Technical News : TN-14-09-002
Modèle : L200 (KB4T)
Groupe : 14
Sujet : SURCHAUFFE MOTEUR

Modèle: L200 (CR 4D56 KB4T)

Exemple de bloc endommagé

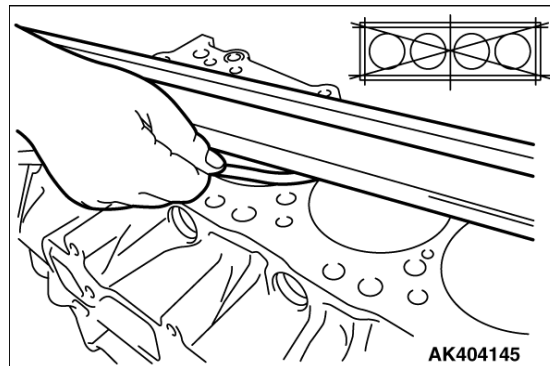
- a) Dans le cas où le plan de joint présente des petits cratères comme sur la Photo, faites glisser lentement la pointe d'un crayon sur la surface endommagée. Si la pointe ne se déplace pas de façon régulière le bloc moteur ne peut pas être réutilisé.

- b) Dans le cas où le plan de joint est hors tolérance (les valeurs sont disponibles dans le Workshop manual), le bloc ne peut pas être réutilisé.

Pour info la différence de niveau ne doit pas excéder 0,1mm

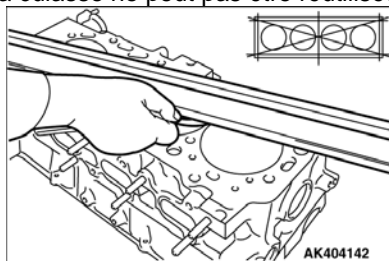
Bien nettoyer et contrôler le plan de joint de la culasse. Si les conditions a) et/ou b) sont confirmées, vous devez remplacer la culasse. Pièce Nr : 1005B453

- a) Dans le cas où le plan de joint présente des petits cratères, faites glisser lentement la pointe d'un crayon sur la surface endommagée. Si la pointe ne se déplace pas de façon régulière la culasse ne peut pas être réutilisée.
- b) Dans le cas où le plan de joint est hors tolérance (les valeurs sont disponibles dans le Workshop manual), la culasse ne peut pas être réutilisée.

Pour info la différence de niveau ne doit pas excéder 0,2mm
